Beschlussvorlage der Verwaltung für die Stadtverordnetenversammlung der Stadt Groß-Umstadt über die während der frühzeitigen Beteiligung der Öffentlichkeit nach § 3 Abs. 1 BauGB zum Entwurf des Bebauungsplans „Westlich Rohrwiesenweg“ eingegangenen Stellungnahmen.

1	Stellungnahme 1 (11 Bürger)	Schreiben vom 16.03.2022	
1	Einspruch zum Bebauungsplan „Westlicher Rohrwiesenweg - Wiebelsbach“ Bezugnehmend auf die o.g. Offenlegung möchten wir fristgerecht folgende Einsprüche Vorbringen:

Abbildung: Schleppkurvennachweis, kein Maßstab

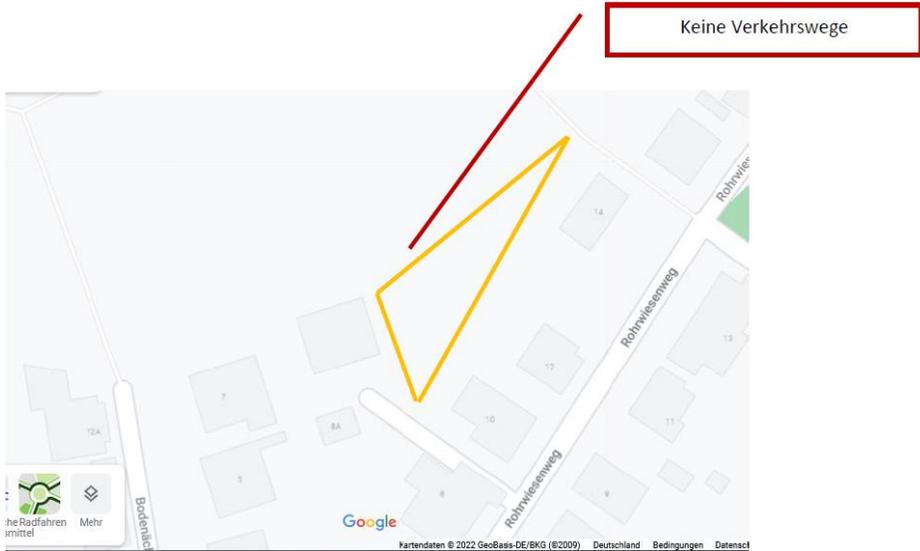
<p>1.3</p>	<p>Hinweis auf die beschränkten Befahrbarkeit des Stichwegs durch Großfahrzeuge</p> <p>5. Großfahrzeuge wie Umzugswagen, Paketdienste, Dienstleister, etc. können den Stichweg nur sehr schwer bis gar nicht befahren und haben keine Wendemöglichkeit;</p>	<p>Abwägungsvorschlag:</p> <p>Der Hinweis wird zur Kenntnis genommen.</p> <p>Begründung:</p> <p>Großfahrzeuge von Umzugsunternehmen, Lieferdiensten, Handwerkern etc. müssen im Bereich des Rohrwiesenweg abgestellt werden, analog zu dem bereits bebauten Grundstück Rohrwiesenweg Nr.8a sowie allen anderen Gebäuden im Rohrwiesenweg. Durch diese temporär abgestellten Fahrzeuge wird keine erhebliche Beeinträchtigung des fließenden Verkehrs innerhalb des Rohrwiesenwegs verursacht.</p> <p>Auswirkungen auf den Bebauungsplan:</p> <p>Keine</p>
<p>1.4</p>	<p>Hinweis auf die Parksituation im Rohrwiesenweg</p> <p>6. Parkbedarf des täglichen Lebens, Besucher - Wo sollen diejenigen alle parken, wenn die Parkplatzsituation im Rohrwiesenweg ohnehin schon mehr als angespannt ist?</p> <p>7. Gefährdung der Kinder oder älteren Anwohner durch ständiges Rangieren ob der Enge des Stichwegs und das erhöhte Verkehrsaufkommen.</p> <p>Alle o.g. Argumente lassen keinen Zweifel zu: Eine Bebauung des Flurstückes 146/3 ist nicht möglich.</p>	<p>Abwägungsvorschlag:</p> <p>Der Hinweis wird zur Kenntnis genommen.</p> <p>Begründung:</p> <p>Im Nachgang der 1. Offenlage erfolgten geringfügige Änderungen der Festsetzungen. Diese waren auch Bestandteil einer erneuten eingeschränkten Offenlage im August 2022. U.a. wurde die Anzahl der höchstzulässigen Wohnungen von drei auf zwei Wohnungen reduziert.</p> <p>Entsprechend der Satzung der Stadt Groß-Umstadt über die Stellplatzpflicht sind bei einem Gebäude mit zwei Wohnungen zwei Stellplätze je Wohnung herzustellen. Die Festsetzungen des Bebauungsplans stehen der Herstellung von vier Stellplätzen nicht entgegen.</p> <p>Besucherstellplätze müssen gemäß der o.g. Satzung nicht hergestellt werden. Besucher können entlang des Rohrwiesenwegs ihre Fahrzeuge abstellen, wie dies bereits bei den bestehenden Gebäuden praktiziert wird. Durch temporär abgestellten Besucherfahrzeuge wird keine erhebliche Beeinträchtigung des fließenden Verkehrs innerhalb des Rohrwiesenwegs verursacht. Falls die Parkplatzsituation jedoch zu Problemen führt, müssen alternative Stellplatzangebote für Besucher des Rohrwiesenwegs angedacht oder ordnungsrechtliche Maßnahmen, z.B. Parkraumbewirtschaftung, eingeführt werden. Dies ist jedoch nicht Bestandteil des Bebauungsplanverfahrens und unabhängig zu prüfen.</p>

<p>Die Gefährdung von Personen im Straßenverkehr ist stark vom Fahrverhalten der Verkehrsteilnehmer abhängig.</p> <p>Auswirkungen auf den Bebauungsplan: Keine</p>

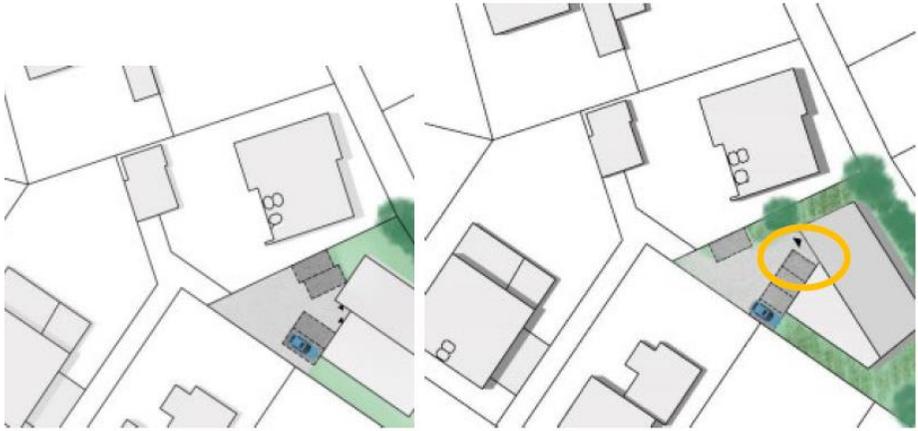
1.5	<p>Hinweis auf Umweltaspekte und den Naturschutz</p> <p>Den Umweltaspekt und den Naturschutz, welche wir sehr ausführlich in 2017 zu bedenken gegeben haben, möchten wir nicht erneut komplett ausführen (siehe Einsprüche zur Änderung des Flächennutzungsplans). Gesagt sei, dass es sich um ein Obstwiesenstück handelt, welches eine Naturhecke besitzt und darüber hinaus angegliedert ist an weitere Obstwiesenstücke. Wir wollen im Rahmen dieses Einspruchs erneut vermerkt wissen, dass dies in den Augen aller Anwohner schützenswert ist.</p>	<p>Abwägungsvorschlag: Der Hinweis wird zur Kenntnis genommen.</p> <p>Begründung: Der Bebauungsplan wird gemäß § 13b BauGB durchgeführt. Die naturschutzrechtliche Eingriffsregelung wird entsprechend nicht angewendet.</p> <p>Zur Erfassung und Bewertung der planungsrelevanten Fauna liegt ein Artenschutzrechtlicher Fachbeitrag des Planungsbüro Dr. Huck, Gelnhausen, vom 15. Oktober 2021 vor. Untersucht wurde hierbei das Vorkommen planungsrelevanter Tierarten (FFH-Anhang IV Arten und europäische Vogelarten), deren Ruhe- und Fortpflanzungsstätten (Quartiere, Nester) und weitere artenschutzrechtlich relevanten Strukturen (Baumhöhlen, Rindenabplatzungen). Des Weiteren ist Ziel des Fachbeitrags die Wirkfaktoren des Vorhabens darzustellen, welche Beeinträchtigungen und Störungen der streng und europarechtlich geschützten Tier- und Pflanzenarten verursachen können. Grundlage sind die FFH-Richtlinie und das Bundesnaturschutzgesetz (BNatSchG).</p> <p>Im artenschutzrechtlichen Fachbeitrag wurden verschiedene Artenschutzmaßnahmen empfohlen, die im Bebauungsplan entsprechend berücksichtigt wurden.</p> <p>Gemäß der Bodenschutzklausel in § 1a BauGB soll mit Grund und Boden sparsam und schonend umgegangen werden. Deswegen sind zur Verringerung und Vermeidung der negativen Umweltfolgen im Bebauungsplan Festsetzungen zur maximalen Flächenversiegelung und zur Verwendung von wasserdurchlässigen Materialien zur Oberflächenbefestigung enthalten. Auf den Baugrundstücken sind Begrünungs- und Anpflanzmaßnahmen vorgesehen. Baukörper mit flach geneigten und Flachdächern sollen eine Dachbegrünung erhalten.</p> <p>Auswirkungen auf den Bebauungsplan: Keine</p>

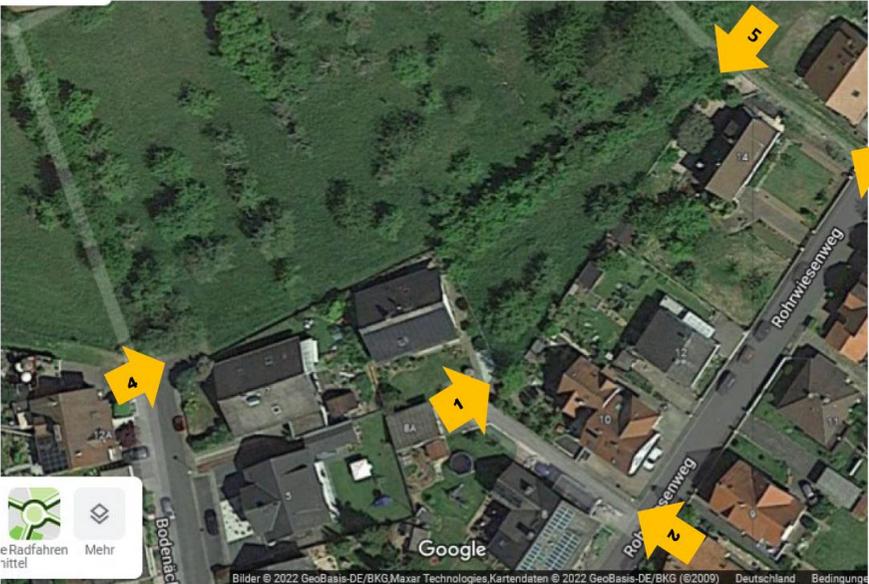
2	Stellungnahme 2 (2 Bürger)	Schreiben vom 04.03.2022	
2.1	<p>Hinweis auf die verkehrstechnische Erschließung des Plangebietes</p> <p>Die Erreichbarkeit des zu entwickelnden Grundstücks ist mit der vorhandenen Verkehrsinfrastruktur unzureichend. Die Stichstraße aus dem Rohrwiesenweg ist beidseitig durch Mauereinfassungen oder Hauswände begrenzt und weist an diesen Stellen eine maximale Breite von 2,78 m auf.</p> <p>Zusätzlich ist der vorhandene Wendehammer direkt vor dem betreffenden Grundstück zu klein, um mit größeren Fahrzeugen darauf zu wenden. Für Großfahrzeuge und LKW ist es nicht möglich die Straße zu befahren und am Ende der Straße zu drehen, da die Form des Straßenabschlusses keinen ausreichenden Raum bietet.</p> <p>Die Erschließung des Grundstücks auf anderem Wege ist ebenfalls nicht möglich, da sich das Grundstück in einem Außenbereich befindet und nur von hinten und einer Seite von einem unbefestigten Feld- bzw. Wiesenverkehrsweg begrenzt wird (bitte die Seiten 7 bis 8 für entsprechende Fotos der Situation beachten)</p>		<p>Abwägungsvorschlag:</p> <p>Der Hinweis wird zur Kenntnis genommen.</p> <p>Begründung:</p> <p>Der Stichweg hat eine Breite von ca. 2,80 m und ist damit zur Befahrung durch einen PKW ausreichend dimensioniert. Bereits jetzt dient der Stichweg zur Erschließung des Grundstückes Rohrwiesenweg 8a.</p> <p>Im Bereich der unmittelbaren Zufahrt zum Plangebiet wird ein Überfahrtsrecht auf dem Grundstück Rohrwiesenweg 8a per Grundbucheintrag aufgenommen, so dass auch ein Abbiegen nach rechts auf das Plangebiet unproblematisch sein wird (s. Abb. Schleppkurvennachweis). Es ist somit sichergestellt, dass das Plangebiet zukünftig durch die Anwohner angefahren werden kann.</p> <p>Großfahrzeuge von Umzugsunternehmen, Lieferdiensten, Handwerkern etc. müssen im Bereich des Rohrwiesenweg abgestellt werden, analog zu dem bereits bebauten Grundstück Rohrwiesenweg Nr.8a sowie allen anderen Gebäuden im Rohrwiesenweg. Durch diese temporär abgestellten Fahrzeuge wird keine erhebliche Beeinträchtigung des fließenden Verkehrs innerhalb des Rohrwiesenwegs verursacht.</p>
